Referanser:
Dykkar:
Vår: 23/4358 - 23/60064

Avslag på søknad om dispensasjon og oppføring av naust - gbnr 357/97 Sætre

Administrativt vedtak. **Saknr:** 797/23
Tiltakshavar: Margunn Kristine Bjørnstad
Ansvarleg søkjar: Frekhaug Bolig As
Søknadstype: Søknad om løyve til tiltak [med ansvarsrett]

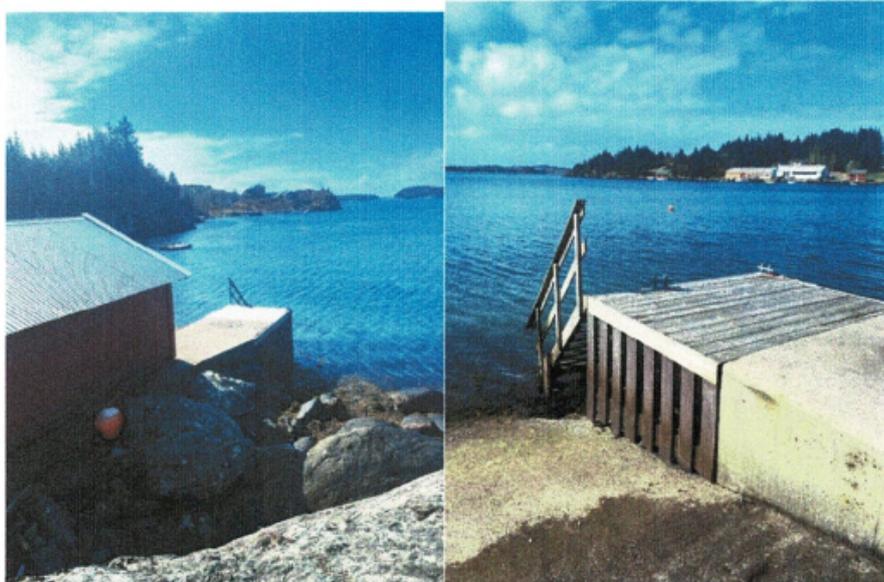
Planstatus

Eigedomen ligg i uregulert område innanfor det som i kommuneplanen sin arealdel er definert som arealformål naust.
